**0006** Información técnica de servicio

| Asunto:          | <b>61-28975-20</b>                 |

**Refuerzo metálico de junta de culata para Mercedes Benz M 104**

Figura 1\_Modelo anterior 61-28975-20

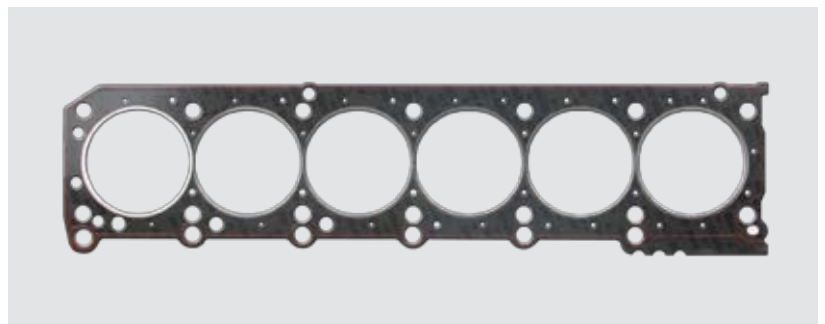
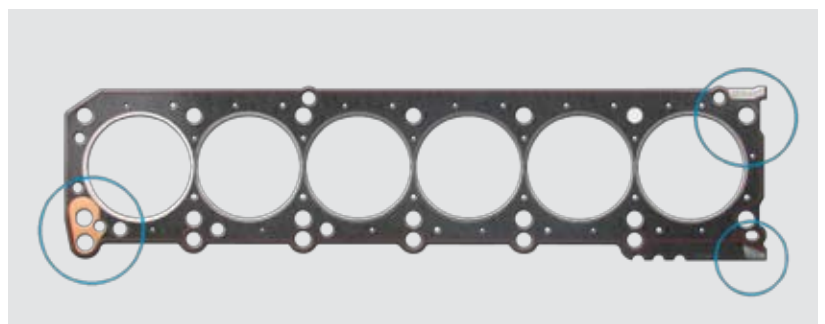
La junta de culata 61-28975-20 ha sido sustituida por la 61-28975-30. En este nuevo modelo se han dispuesto refuerzos metálicos adicionales para mejorar la durabilidad, especialmente en motores de alto rendimiento.
